Comune di Milano
PII Montecity - Rogoredo
Proposta definitiva
di variante

Studio viabilistico
 All. 9

Il presente documento contiene i riscontri al parere espresso dal Comune di Milano settore Mobilità e trasporti in data 24 giugno 2020 (OGGETTO **Oggetto: ATTO MODIFICATIVO - A NORMA DELL'ART. 7 DELLA L.R. 29.11.2019, N. 19 E CON EFFETTO DI VARIANTE URBANISTICA - DELL'ACCORDO DI PROGRAMMA SOTTOSCRITTO IN DATA 4 GIUGNO 2004 TRA COMUNE DI MILANO E REGIONE LOMBARDIA PER L'ATTUAZIONE DEL PROGRAMMA INTEGRATO DI INTERVENTO DENOMINATO «MONTECITY-ROGOREDO» AVVISO DI MESSA A DISPOSIZIONE - NELL'AMBITO DELLA PROCEDURA DI VALUTAZIONE AMBIENTALE STRATEGICA (VAS) - DEL RAPPORTO AMBIENTALE E DELLASINTESI NON TECNICA CON CONTESTUALE DEPOSITO E PUBBLICAZIONE DEGLI ATTI CONCERNENTI LA PROPOSTA DI VARIANTE AL PII**

1.4 Analisi micro – Intersezione Mecenate-Ungheria

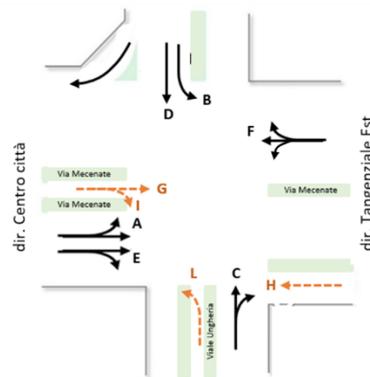
Per l'intersezione Mecenate/Ungheria si segnala che sul ramo nord di via Mecenate il flusso stimato nella fascia di punta della sera risulta essere superiore alla capacità dell'attestamento. Questa condizione potrebbe determinare risalite di coda importanti anche nella fascia di punta 17:30-18:30 e non solo nell'ora che precede l'inizio dell'evento di Arena così come stimato dall'operatore, quando la coda arriverebbe a lambire l'intersezione di via Mecenate con via Quintiliano. Si richiede, dunque, di ottimizzare il piano semaforico incrementando la capacità del ramo nord di via Mecenate.

Si propone una seconda alternativa al piano semaforico dell'intersezione Viale Ungheria-Via Mecenate, dedicando una intera fase (Fase 1) a tutte le manovre del ramo nord di via Mecenate (destra, dritto e sinistra), e una seconda fase a tutte le manovre del ramo sud (Fase 2). Questa configurazione consente un attestamento uniforme nelle due corsie del ramo nord di via Mecenate, diminuendo la lunghezza degli accodamenti e ottimizzando la capacità dell'attestamento. Il piano semaforico proposto viene riportato di seguito.

1.5 Accessi al parcheggio

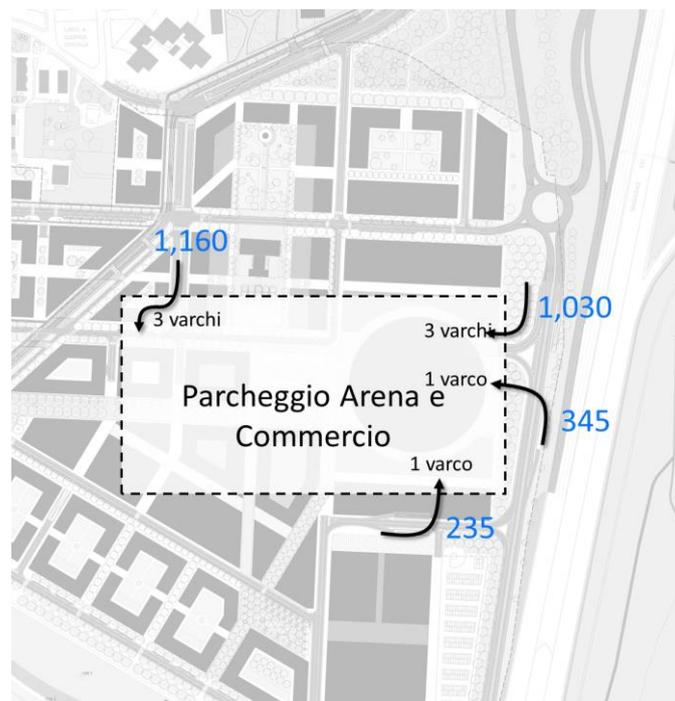
Si sottolinea la necessità di prevedere per gli accessi al parcheggio del comparto commerciale-Arena in generale e, nello specifico, per l'accesso posto a sud dell'intersezione S2, ingressi rapidi per i veicoli, anche basati su riconoscimento della targa, al fine di scongiurare risalite di coda che si estenderebbero alle due intersezioni semaforizzate S1 ed S2 e, in generale, ai nodi di accesso al comparto commerciale-Arena.

Basandosi sulle verifiche di microsimulazione sviluppate è possibile fin da ora dimensionare il numero minimo di varchi di accesso (sbarre o simili) necessari a garantire che le code in ingresso ai parcheggi non interferiscano con il flusso sulla rete stradale esterna.

Nell'immagine sotto si riportano i valori di flusso registrati all'interno del modello di simulazione in corrispondenza dell'ora di punta di Arena, tra le 19.00 e le 20.00. In colore blu sono riportati i valori di flusso in ingresso ad ogni punto di accesso al bacino condiviso tra commercio e arena in linea con le verifiche modellistiche presentate nello studio di traffico allegato al PII.

Ipotizzando cautelativamente varchi con capacità di servizio pari a 450 veicoli all'ora, i flussi in ingresso possono essere gestiti da un totale di 8 varchi di accesso, distribuiti come indicati sopra (3+3+1+1). Si sottolinea che gli sviluppi tecnologici consentono già di ottenere maggiori prestazioni in termini di capacità per i varchi di accesso (intorno ai 600 veicoli/ora).

1.7 Ulteriori analisi Micromodellistiche

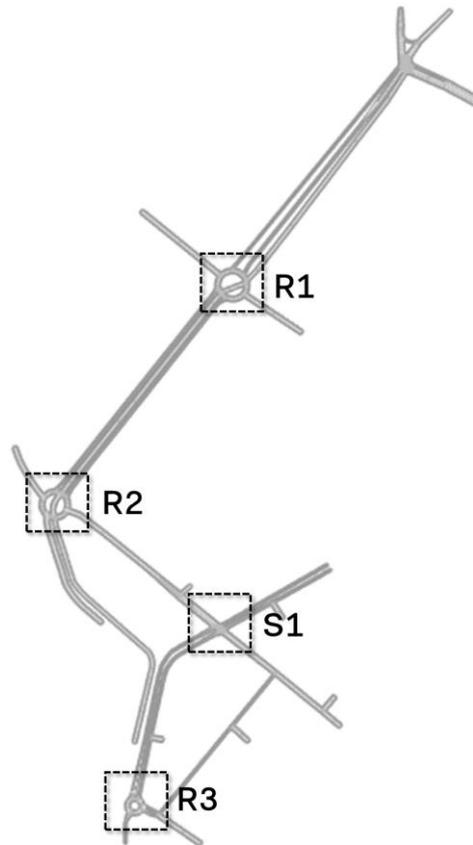
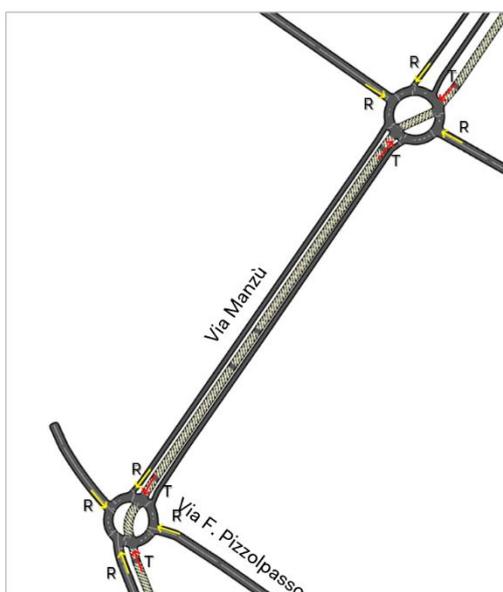
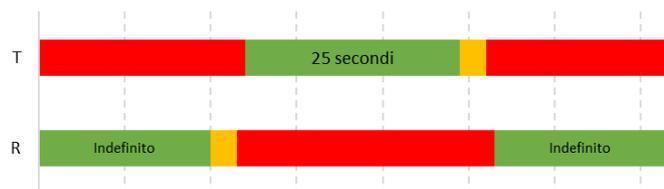
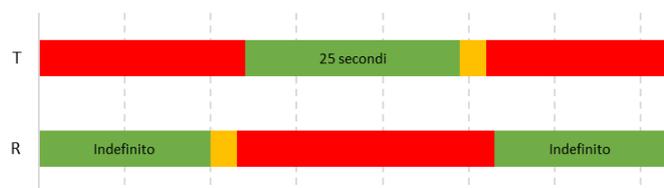
Per quanto concerne l'asse di via Manzù-via Sordello, si prende atto dell'approfondimento al par. 8.5.1 dello studio viabilistico, e si richiede, così come per le altre intersezioni semaforizzate, il piano semaforico ipotizzato e, per quanto riguarda gli indicatori di prestazione, quantomeno la lunghezza delle code medie e massime sui rami delle due rotatorie interessate.

Così come già richiesto, in conseguenza della localizzazione di una quota pari a 46.293 mq di SLP di terziario nell'area sud, si richiede di estendere le analisi micromodellistiche quantomeno alle intersezioni di via Pizzolpasso con via del Futurismo e con largo Radaelli.

Per rispondere all'osservazione sono state estese le verifiche di microsimulazione alla porzione SUD dell'area di progetto andando ad integrare le analisi condotte lungo la via Manzù descritte a pag.117 e 118 dello Studio Viabilistico Marzo 2021.

L'immagine sotto mostra l'estensione della rete di simulazione. Il grafo stradale è stato descritto in accordo con le previsioni di progetto, andando ad inserire la linea tranviaria che dalla stazione di Rogoredo corre di fronte agli edifici in corso di realizzazione per poi inserirsi sulla via Manzù all'altezza della rotatoria con via Pizzolpasso.

Nel modello si considera la presenza della linea tranviaria con una cadenza di 6 minuti. Le intersezioni a rotatoria sono semaforizzate secondo i piani semaforici riportati a seguire. Al passaggio del tram si attiva una fase di verde che consente il transito in sicurezza, attestando i veicoli in approccio all'anello.

1.9 Sistema del trasporto pubblico - Intersezione con via Forlanini e via Gatto e il capolinea in Forlanini

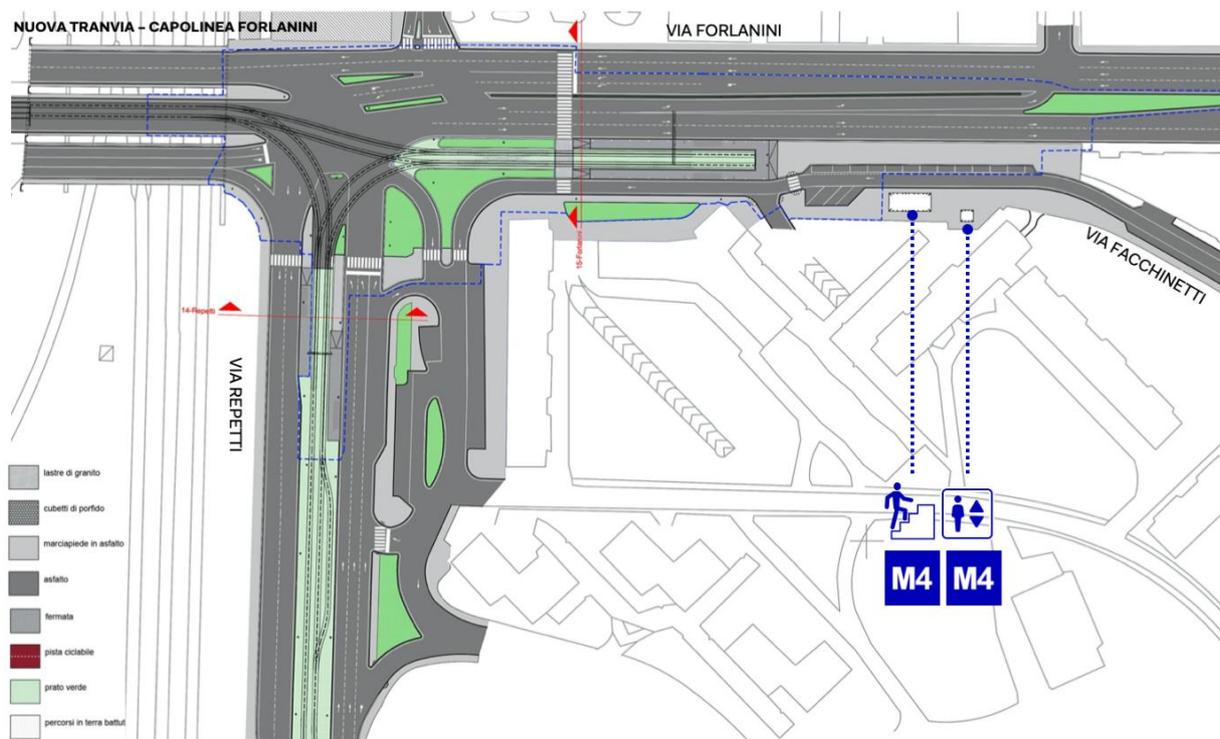
Si richiede in particolare un elaborato che rappresenti nello specifico l'area tra l'intersezione con via Forlanini e via Gatto e il capolinea in Forlanini nei pressi della fermata Q.re Forlanini M4, per meglio verificare l'impatto sulla viabilità e sugli interventi svolti nell'ambito dei lavori M4 sullo spartitraffico tra via Forlanini e via Facchinetti; è necessario garantire il mantenimento (anche durante i lavori) delle aperture tecniche della linea metropolitana ivi collocate, onde non inficiare l'esercizio della linea.

Si integra lo Studio viabilistico (PR58) con un'indicazione diagrammatica circa la soluzione progettuale proposta in corrispondenza del capolinea di Forlanini Quartiere. Si sottolinea che la progettazione del capolinea considera le informazioni fornite dagli Enti circa le sistemazioni superficiali previste dal progetto M4; eventuali interferenze saranno valutate in sede di progetto esecutivo.

1.11 Sistema del trasporto pubblico - Fermate

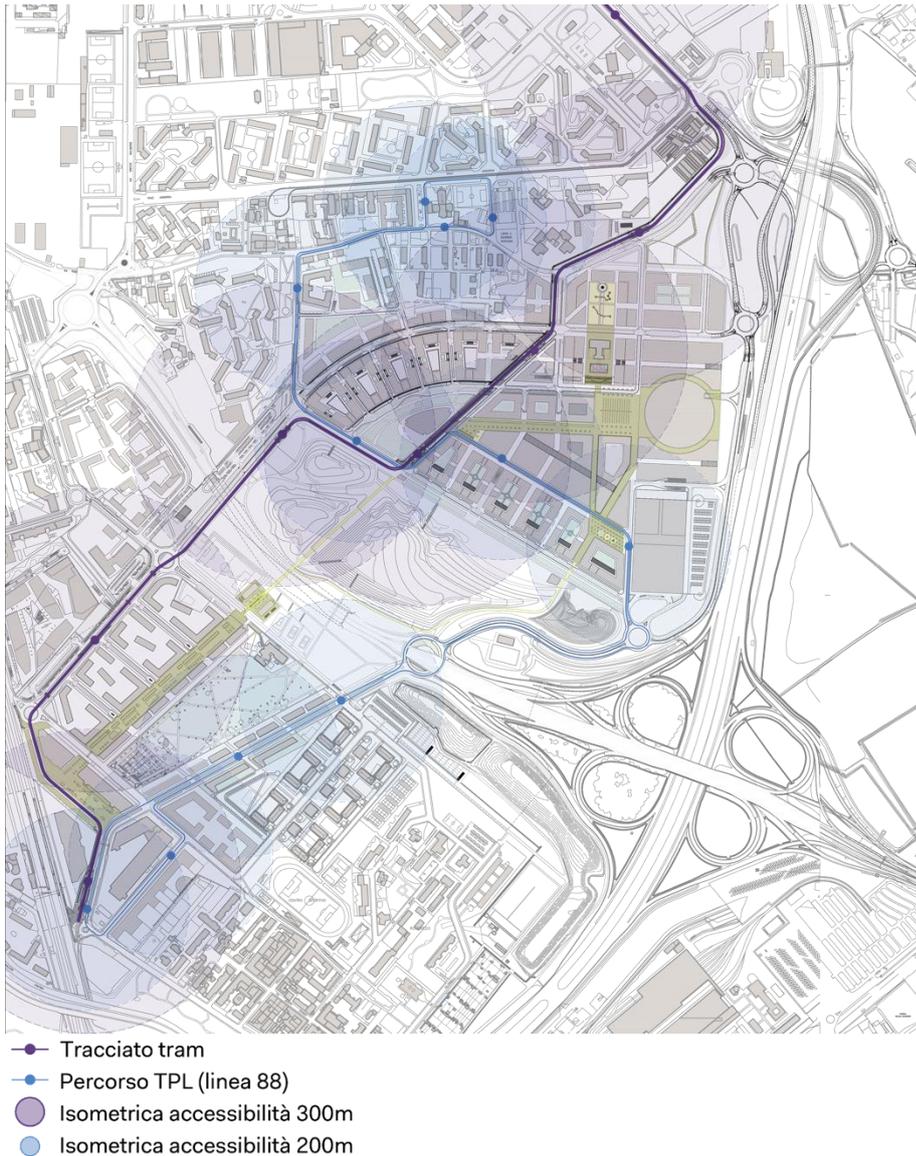
Le planimetrie PR03 e PR04 riportano le fermate già contestate nel doc. AMAT n. 180420017 _00 e non viene data nessuna motivazione riguardo la modifica. Inoltre, si osserva che non vi è alcun riferimento circa le fermate del nuovo percorso della linea bus 88. Il nuovo studio viabilistico non varia la posizione delle fermate bus rispetto al precedente dell'aprile 2019, per cui si erano fornite specifiche indicazioni, sia nel doc. AMAT n. 180420017 _00 che nel parere dell'Area Trasporti e Sosta del 08/01/2020, che restano confermate. Per quanto attiene le fermate tram si confermano le indicazioni fornite nel parere AMAT n. 180420017 _00.

Per quanto riguarda la linea tranviaria si conferma il mantenimento delle fermate previste in via Manzù (all'altezza dell'incrocio con via Severini) ed in via Sordello in corrispondenza con la nuova intersezione semaforizzata con la viabilità di progetto. Si ritiene che la localizzazione di questa seconda fermata offra maggiore accessibilità al quartiere esistente lungo via Sordello e garantisca attraversamenti pedonali sicuri gestiti tramite semaforo. L'interscambio con la linea 88 in questo punto non appare particolarmente appetibile in quanto entrambe le linee originano nell'area di Rogoredo. Inoltre, essendo il tracciato del tram in area verde esterna alla carreggiata stradale sarebbe impossibile garantire il medesimo punto di fermata. Per quanto riguarda la linea 88, si concorda sul posizionamento di una fermata aggiuntiva nei pressi di Esselunga. Il dettaglio delle fermate sarà sviluppato in sede di progettazione definitiva delle opere di urbanizzazione.

Di seguito si riporta l'aggiornamento della tavola PR14 con indicazione del sistema di accessibilità con modo pubblico.

1.13 Attestamento rinforzi Arena

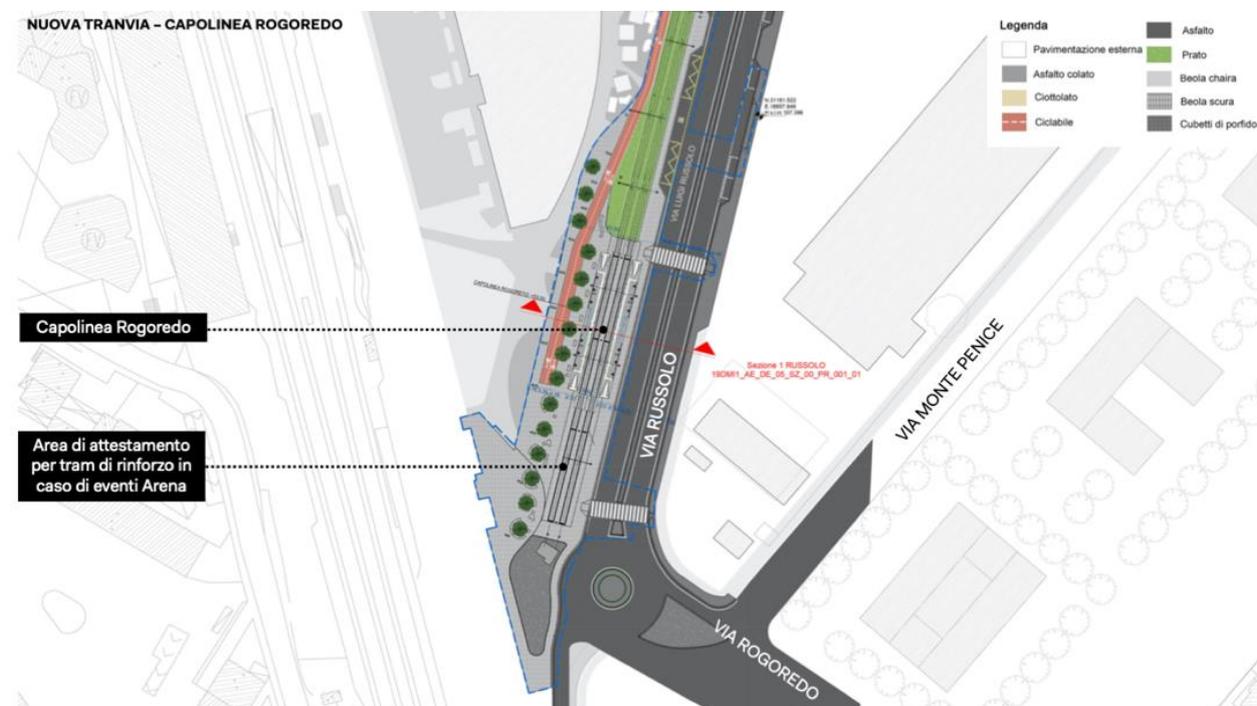
Non vengono fornite specifiche sull'area di attestamento dei rinforzi Arena - Rogoredo in caso di evento (pag.50 Relazione Tecnica e pag. 24 Studio Viabilistico). Non viene considerata la possibilità di arrivo all'Arena di bus GT e di conseguenza di destinare delle aree di sosta per quest'ultimi. Si richiede l'opportuno approfondimento in merito.

In corrispondenza del capolinea di Rogoredo è previsto un'area di sosta che può ospitare fino a due convogli in sosta, come illustrato nel diagramma seguente.

In caso di arrivi di bus GT è possibile utilizzare l'area di drop-off nei pressi del Museo per bambini ovvero individuare degli stalli di sosta nel parcheggio in superficie di via Sordello. Maggiori approfondimenti potranno essere sviluppati nelle successive fasi progettuali del comparto Arena.

1.17 Sosta pertinenziale

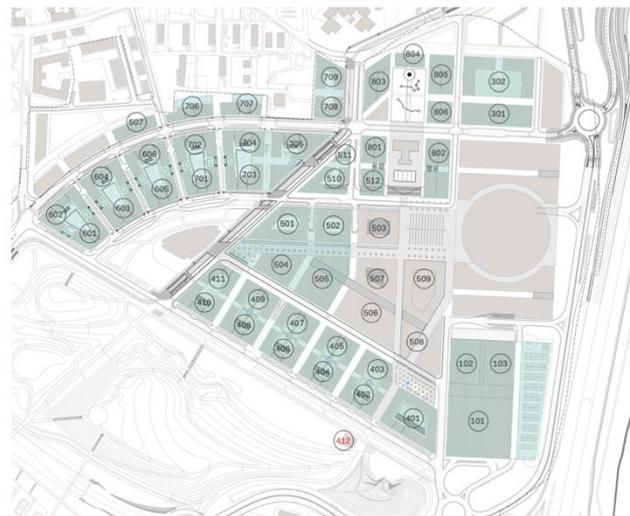
Nella premessa andrebbe aggiunto un breve riepilogo relativo alle previsioni degli strumenti urbanistici vigenti, contestualizzando come le previsioni progettuali sono orientate all'eventuale raggiungimento degli obiettivi previsti da tali documenti. Inoltre, si osserva come la valutazione della sosta pertinenziale, a cui viene dedicato un breve paragrafo all'inizio del capitolo, meriti maggiore attenzione anche e soprattutto dal punto di vista della quantificazione tramite, ad esempio, una tabella di riepilogo che associ alle S.l.p. di ogni funzione di progetto il dimensionamento di tali parcheggi e il numero di stalli stimato e una tavola di riepilogo contenente localizzazioni ed accessi.

Si integra la tavola pubblicata "PR15 - Sistema della sosta pubblica e privata" con le informazioni richieste.

La localizzazione degli accessi delle singole unità di intervento sarà definita nelle successive fasi di progettazione definitiva delle opere private e pubbliche previste dal Piano.
